富士重工業株式会社

NO. FAS-073

1. 標 題 燃料タンク・ベントチューブの点検及び取付クランプ追加
2. 適用機体 FA-200シリーズの機体で製造番号#263迄の機体
3. 適用度 必須事項
4. 目 的 燃料タンク・ベントチューブ組立、付根部に割れが発生した事例があり、そのための特別点検を実施し、合わせて取付クランプ追加を行う。
5. 指 示 当該部を目視点検し、割れの有無確認、異状がなければクランプを追加する。割れが発生した場合、富士重工業(株)に連絡のこと。
6. 実施時期 次の50時間又は100時間点検の何れか早い時期
7. 承 認 航空局承認 (NO. - 東 - 099) 49-12-27
8. 所要部品 この作業には下記の部品が必要である。

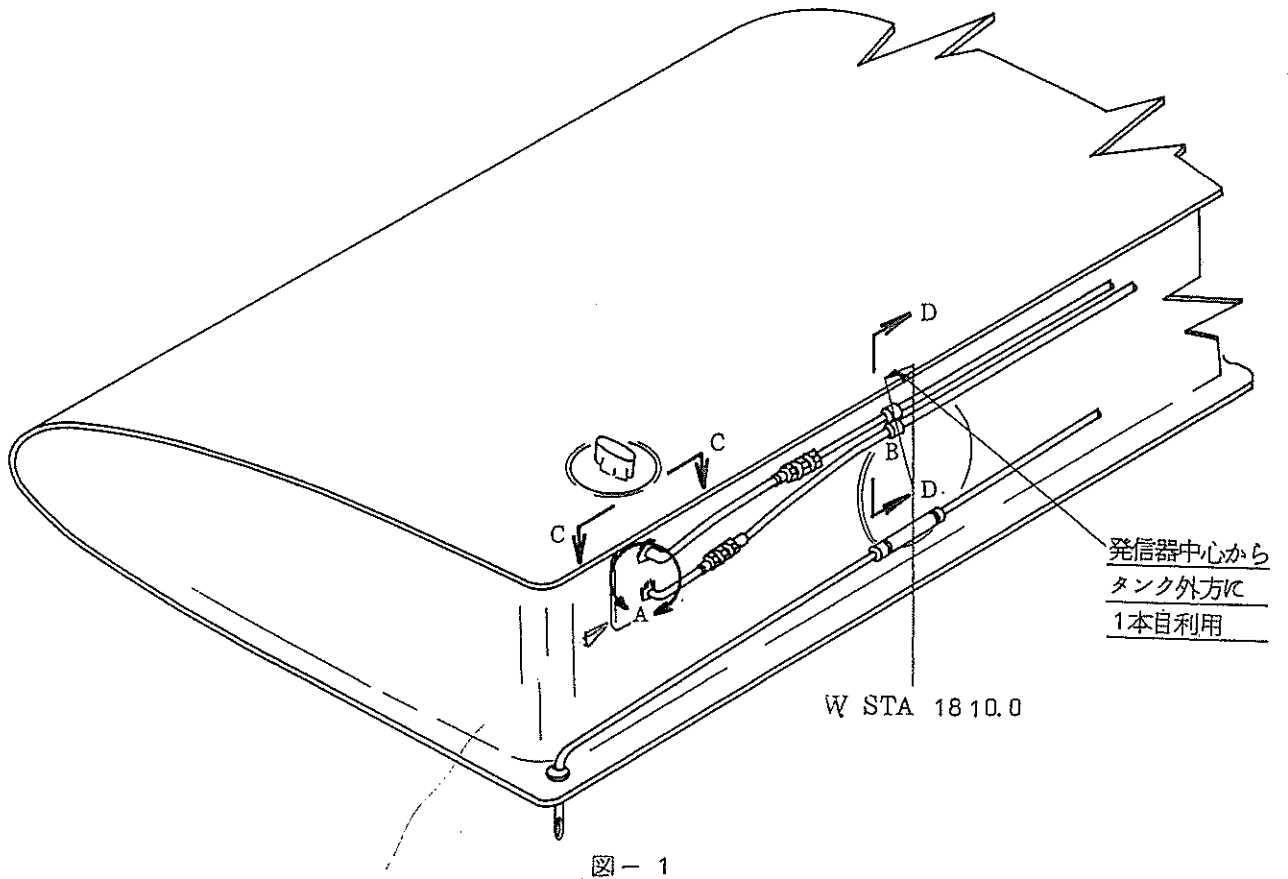
- (1) 機体を安全な場所に位置し、燃料を排出する。
- (2) 燃料タンクをサービス・マニュアル項目 6-3-1 に依り取り外す。
- (3) 図-1、A部に於いて燃料タンク・ベントチューブの割れの有無を点検する。異状がなければ(4)項以降の作業を実施する。異状が認められた場合、この断面で富士重工業(株)に連絡のこと。
- (4) 図-1、B部に於いて、燃料計発信器取付ボルトの、安全線を切り取り外す。
- (5) 前項ボルトを利用し、クリップAN743-13を取り付ける。この場合ボルトに使用していたワッシャーを取り除く。
- (6) ボルトを規定トルク(50±5 lbs)で締付け、安全線を掛ける。
- (7) 左燃料タンクの場合
前(5)項のクリップにクランプAN742D4、2ヶ、スクリューMS35206-245、ナットNAS679A08Wを使用し、ベントチューブ2ヶを取り付ける。
- (8) 右燃料タンクの場合
前(5)項のクリップにクランプAN742D4、1ヶ、スクリューMS35206-245、ナットNAS679A08Wを使用し、ベントチューブ1ヶを取り付ける。
- (9) 燃料タンクをサービス・マニュアル項目 6-3-3 に依り取り付ける。

クランプ	AN742D4	2ケ
クリップ	AN743-13	1ケ
スクリュ	MS35206-245	1ケ
ナット	NAS679A08W	1ケ

クランプ	AN742D4	1ケ
クリップ	AN743-13	1ケ
スクリュ	MS35206-245	1ケ
ナット	NAS679A08W	1ケ
